運用指針

現場特有の状況に対応するための創意工夫

掘割構造中壁部にクラック誘発目地の設置

(名古屋第二環状自動車道 ナゴヤミナミ名古屋南JCT~タカバリ高針JCT)

《クラック拡大写真》  
補修を要しない軽微なクラック

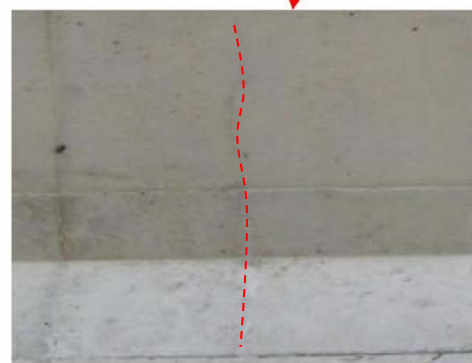
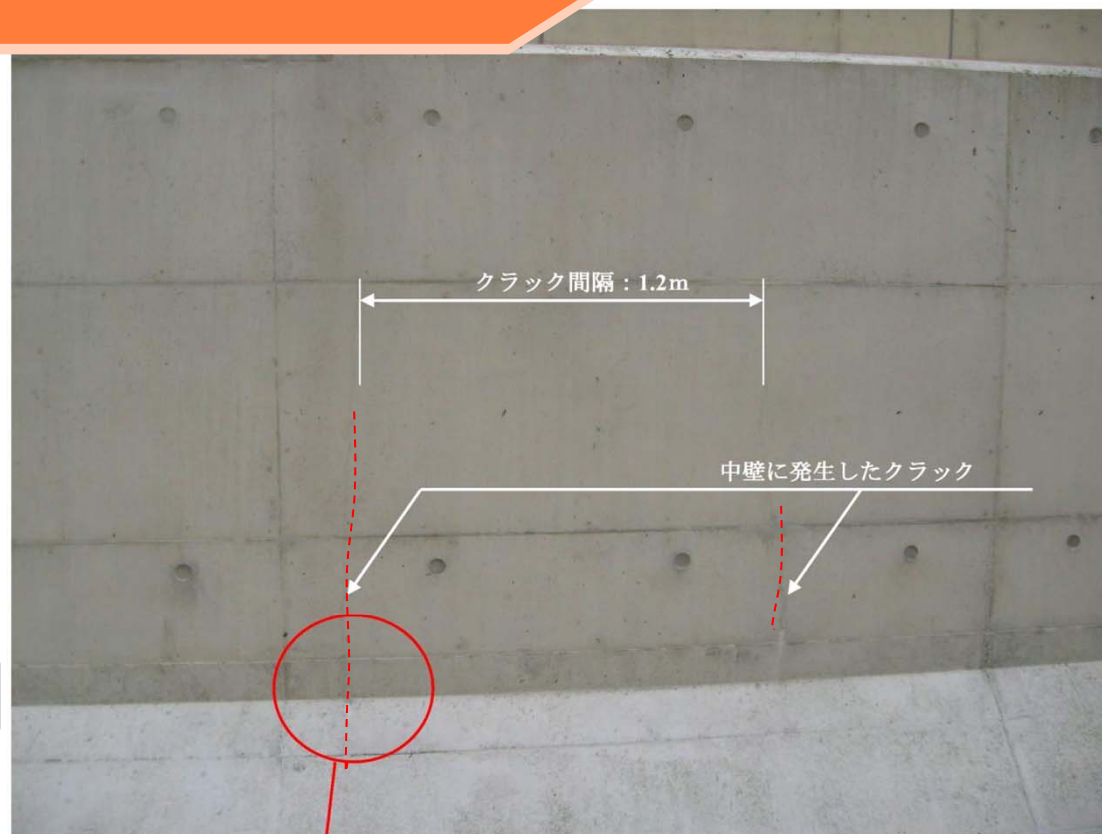
ひび割れが確認された  
(補修が必要でないひび割れ)

構造物として問題の無い箇所に  
誘発目地を設置できないか検討

## 検討事項 ①FEM解析による検証

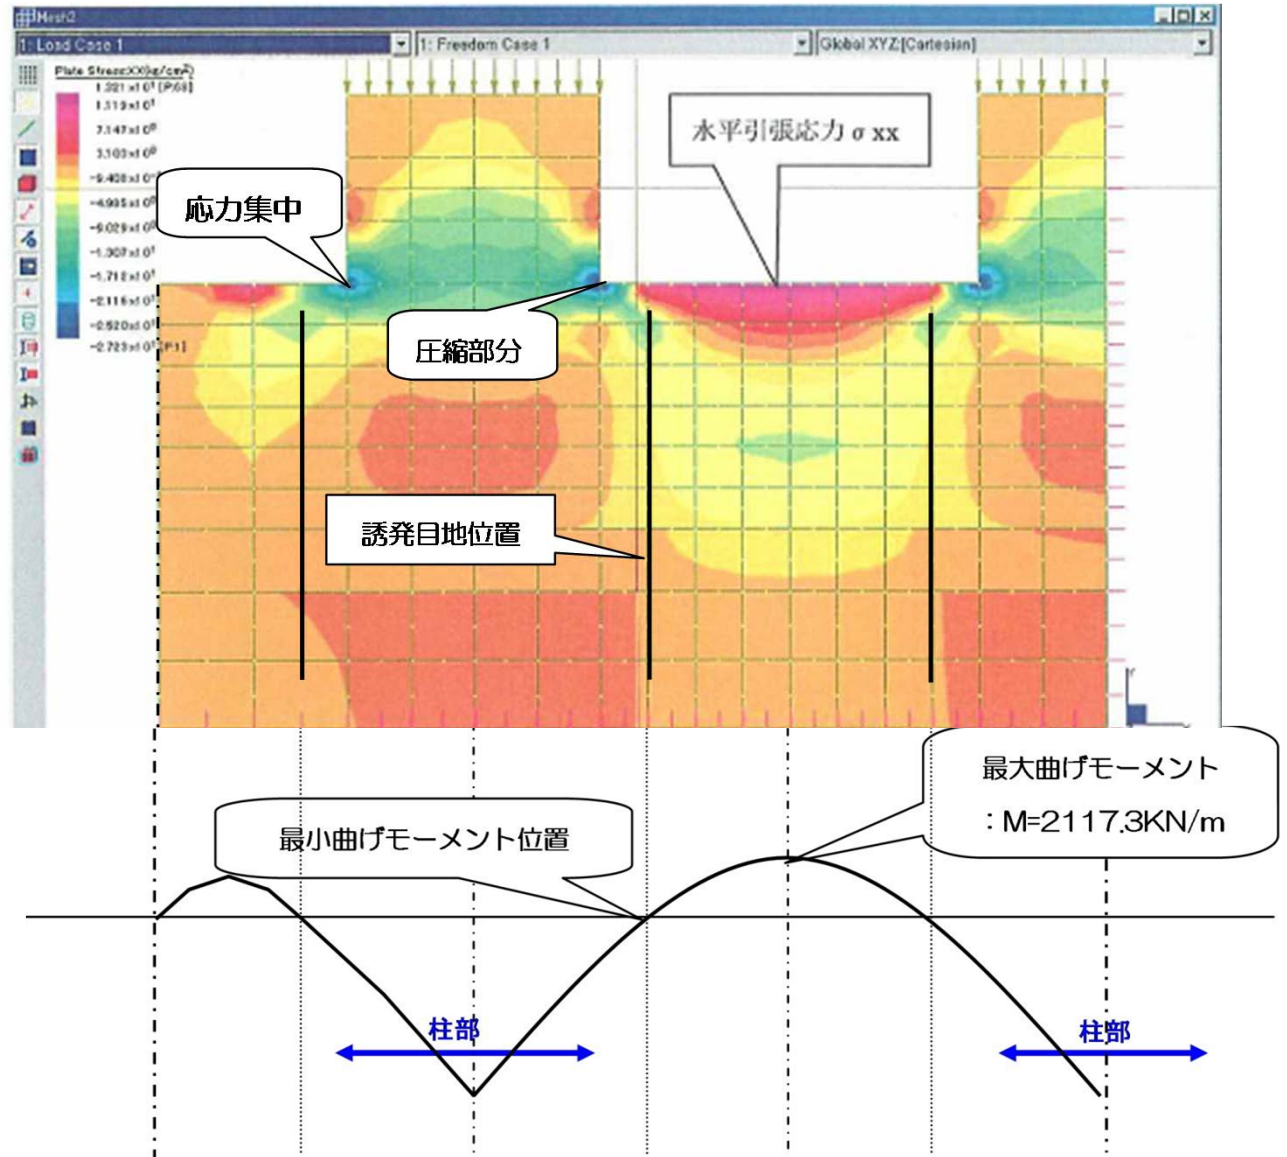
- ・最大曲げモーメント発生位置及び応力集中する柱と梁の接合部を避け、曲げモーメントが最小となる位置に誘発目地を2本@2.5mピッチで設けても応力的に問題なし
- ・構造上も中柱を避けた位置に誘発目地を設置できることが分かった

誘発目地を入れることが可能

誘発目地断面(目地幅:小・大)

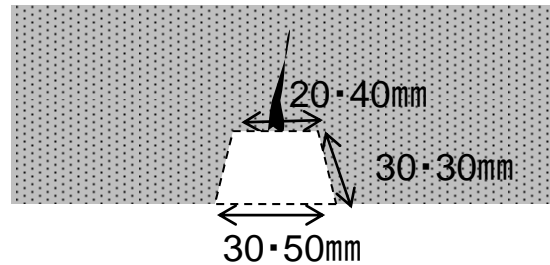
- ・FEM解析により誘発目地の位置及び間隔が決定したことから、目地のサイズ及びコンクリート種別を3ケース設け試験施工を実施

**【結果】:**コンクリート種別による明確な違いはない → 普通コンクリートの採用  
目地サイズは大きい方が誘発目地にクラック集中 → 目地サイズは大を採用

○変更

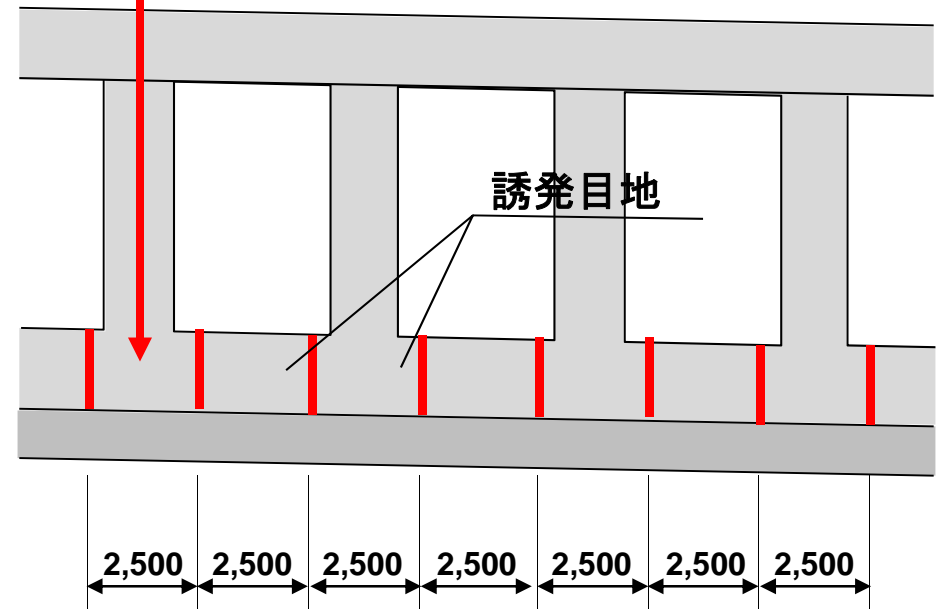
○当初計画

コンクリート:A1-4(膨張材入り)  
ひび割れ抑制鉄筋:有り  
誘発目地:無し

コンクリート:A1-3(膨張材無し)  
ひび割れ抑制鉄筋:無し  
誘発目地:有り

掘割部中壁に誘発目地を設け、コンクリートの種別を見直すことにより施工費を縮減
